**RIFACIMENTO INVASO SUL TORRENTE SESSERA IN SOSTITUZIONE
DELL'ESISTENTE PER IL SUPERAMENTO DELLE CRISI
IDRICHE RICORRENTI, IL MIGLIORAMENTO DELL'EFFICIENZA IDRICA
DEGLI INVASI ESISTENTI SUI TORRENTI RAVASANELLA ED OSTOLA,
LA VALORIZZAZIONE AMBIENTALE DEL COMPENSORIO**

INTEGRAZIONI VIA

FASCICOLO F 12
IDROGEOLOGIA

PROGETTO DEFINITIVO

ALLEGATO F12-1
UBICAZIONE SORGENTI
Scala 1:10.000

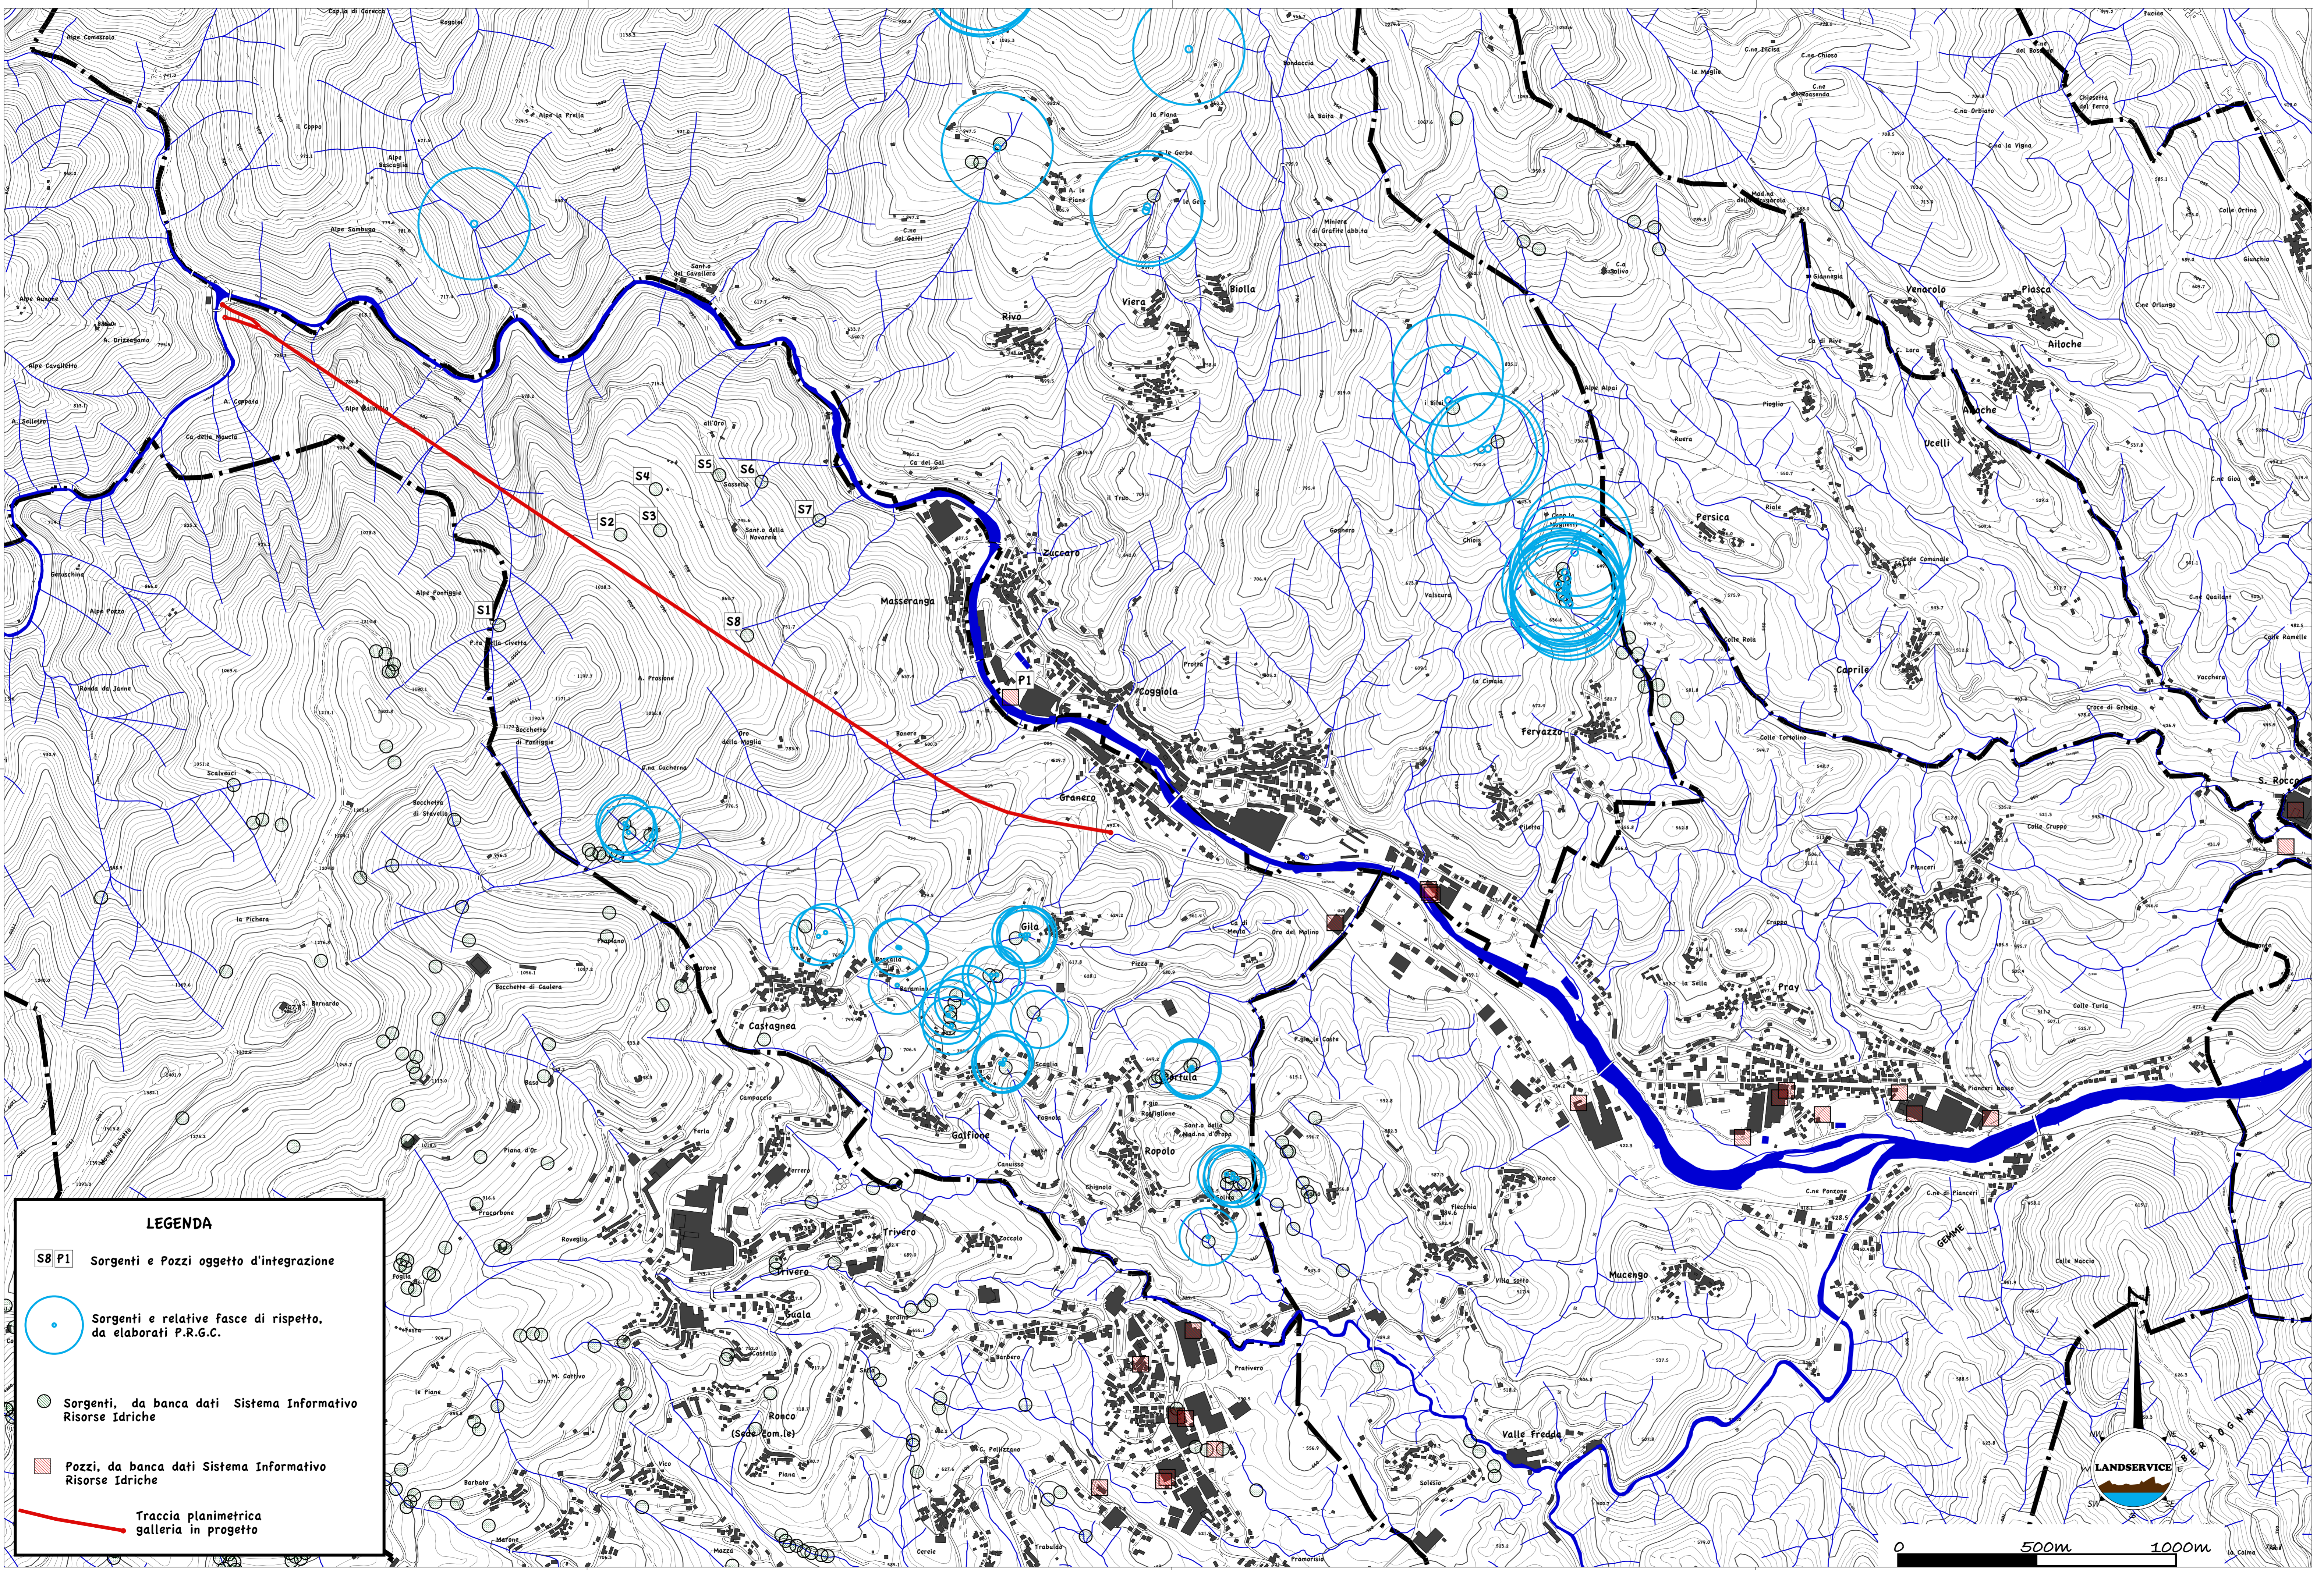
La criticità riguardo le acque sotterranee riguardano le possibili interferenze tra la galleria di Granero e la condotta e alcune captazioni idropotabili in particolare:

- gruppo sorgentizio (4 o 6) in comune di Portula gestite dal Consorzio Acquedotto di Masseranga che potrebbe subire interferenze con la galleria di Granero;
- 1 pozzo in comune di Pray, loc. campo sportivo, gestito dal Cordar Valsesia, la condotta passa ad una distanza inferiore ai 200 m dal pozzo, interferenza con l'area di salvaguardia;

- 1 pozzo in comune di Crevacuore loc. Baraggia, gestito dal Cordar Valsesia, il pozzo potrebbe essere interferito in quanto potrebbe pescare dalla subalvea del Sesslera, che verrà interessata dai lavori della posa della condotta;
- 2 pozzi in comune di Villa del Bosco, gestiti dal SII, non sembrano esserci problemi ma è opportuno che i progettisti verifichino.

Pertanto si chiede la predisposizione di uno specifico elaborato integrativo contenente l'elenco delle captazioni idropotabili potenzialmente interferite con le loro caratteristiche, la natura della possibile interferenza, la fase di costruzione o di esercizio dell'opera nella quale l'interferenza è più probabile le azioni che i progettisti intendono adottare per annullare o mitigare le interferenze ovviamente mantenendo integro il servizio di erogazione di acqua potabile.

Si ritiene debba essere prestata particolare attenzione alle eventuali interferenze tra scavo e sorgenti/captazioni/linee di drenaggio potenzialmente intercettabili, anche sulla base della presenza di eventuali lineamenti fragili (faglie e fratture), sede di circolazioni idriche sotterranee.

Per l'elenco delle captazioni idropotabili potenzialmente interferite con le loro caratteristiche si rimanda alla documentazione contenuta nello specifico studio redatto dal dott. Massimo Rondanin. Per la natura della possibile interferenza, in fase di costruzione o di esercizio dell'opera, e le azioni previste per annullare o mitigare le interferenze si rimanda al Rapporto in addendum alla Relazione Geologica.

Si rimanda all'apposita integrazione di indagine nella quale vengono forniti i chiarimenti richiesti.
